EKSPERTYZA TECHNICZNA NR 110/2017

Dotycząca **OCENY STANU TECHNICZNEGO BUDYNKU
USŁUGOWO-SOCJALNEGO W SKATEPARKU PRZY
UL. OKULICKIEGO 19 W PIASECZNI**

WARSZAWA, Listopad 2017

Rys nr 1- Rzut tarasu (kolorem czerwonym oznaczono koryto odwodnienia liniowego, które jest bezpo redni przyczyn powstawania przecieku)

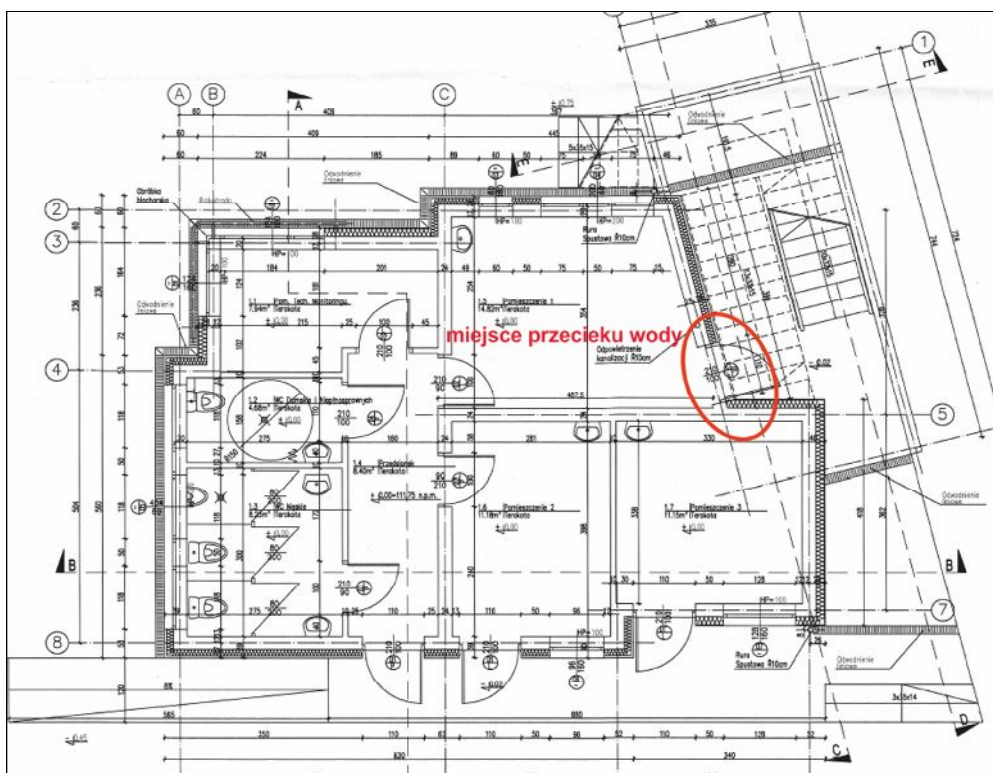
Prezentowane powyżej przecieki wody spowodowane są wadliwym wykonawstwem obróbek blacharskich, jak i wadliwym uszczelnieniem koryta odprowadzającego wodę opadową z obszaru tarasu przy schodach prowadzących na taras (usytuowanie przecieków patrz rys nr 1 - nr 3).

Zdemontować koryto prefabrykowane odprowadzające wody opadowe z tarasu przy schodach oraz rozebrać fragment koryta zakrytego wykonanego z blachy. Wykonać uszczelnienie powierzchni betonowej pod korytem Penetronem. Ponownie zamontować koryto prefabrykowane i odtworzyć koryto blaszane.

Fot. 1-2

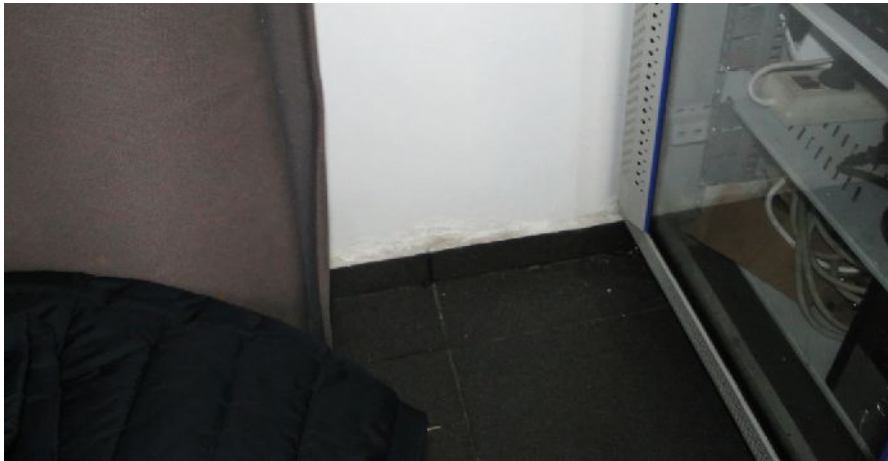
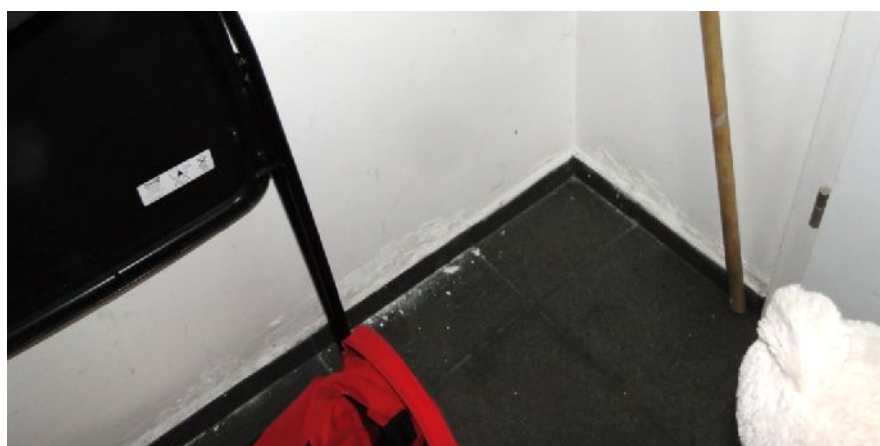
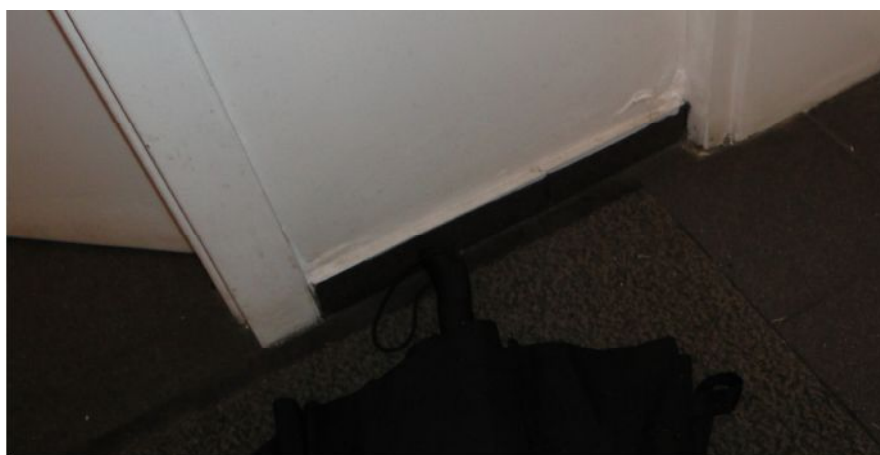
Zawilgocenia ścian zewnętrznych w wyniku podciągania wilgoci od posadzki. Przyrząd pomiarowy określający poziom zawilgocenia w skali 1-100 wykazuje maksymalne zawilgocenie.

Wykonać bruzdę w postaci klina na styku posadzka – ścian, skuć tynk ze ścian do wysokości zalegania gruntu po stronie zewnętrznej. Oczyszczyć powierzchnię ścian, nawilżyć i wykonać aplikację dwukrotnie z uwodnionej zaprawy Penetron. Wypełnić bruzdę zaprawą PENECRETE a następnie wykonać nowe tynki z wodoszczelnej zaprawy cementowej z dodatkiem Penetronu ADMIX ([zał. nr 4](#)).

Fot. 11-13

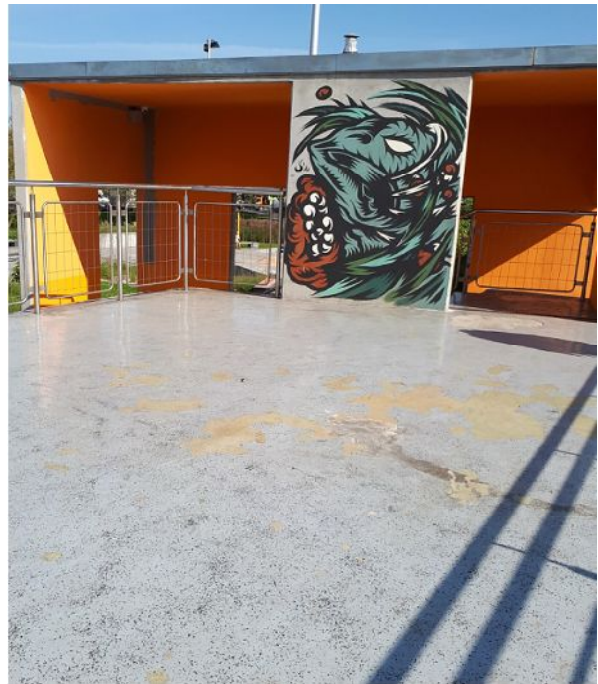
Naprawa izolacji pionowej. Zabezpieczenia ściany wykonano zgodnie z projektem

Rys nr 6- Detal obróbek blacharskich z projektu budowlanego

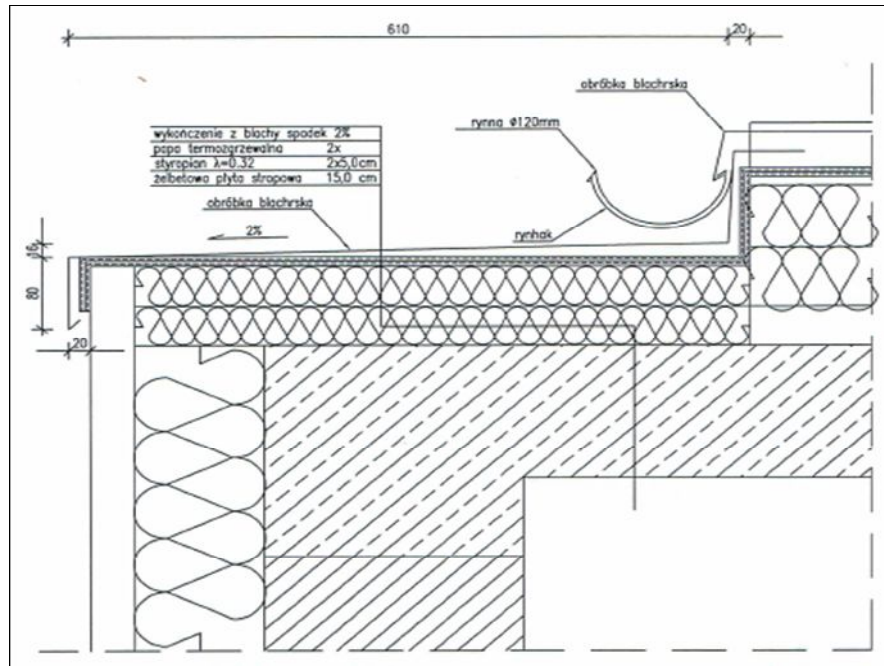
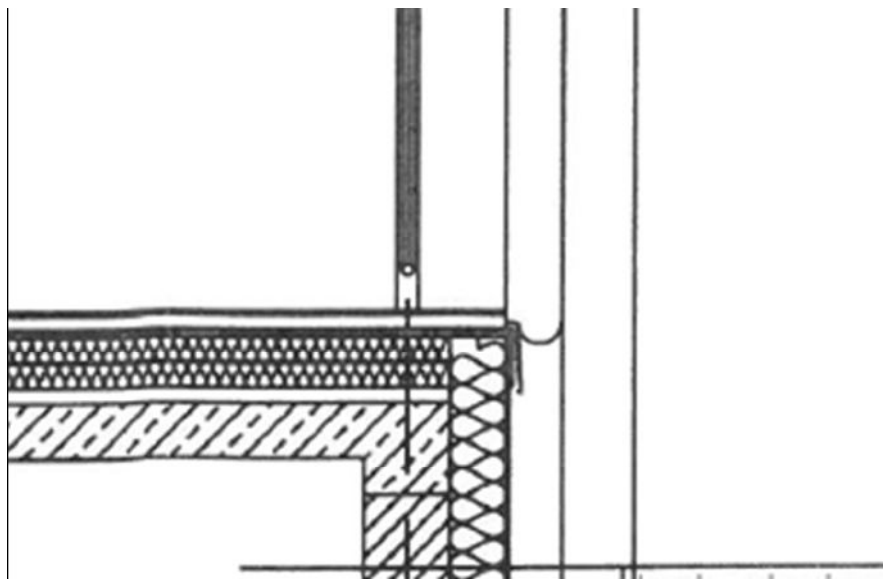
Na elewacjach budynku w trakcie opadów deszczu pojawiają się zacieki. Obróbki blacharskie zostały wykonane bez wymaganej w takich przypadkach precyzji, kunsztu i rzemieślniczej wiedzy. Jednym z podstawowych zadań obróbek blacharskich jest uniemożliwienie zaciekania wody opadowej na elewacje. Detale wykonania obróbki blacharskiej podano w projekcie budynku (patrz rys nr 6 i rys nr 7).

Docelowo, aby zmniejszyć zacieki wody na elewacje spowodowane wadliwie wykonanymi obróbkami powinno się zdemontować całość obróbki blacharskie na tarasie i zadaszeniu nad schodami i wykonać je ponownie poprawnie.

Rys nr 8- Przykład kształtowania obróbek blacharskich

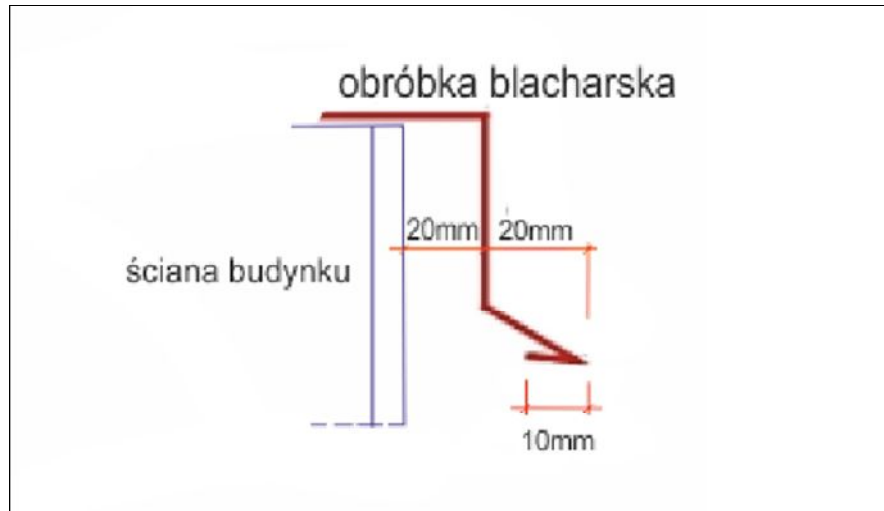
Poniżej na rysunku nr 8 pokazano przykłady kształtowania tzw. okapników i wiatrownic bocznych. Jest wiele sposobów kształtowania tego typu obróbek blacharskich, ale nigdy nie powinny być one wykonane tak jak w przypadku obróbek blacharskich tarasu i zadaszenia nad schodami (fot nr 33-40).
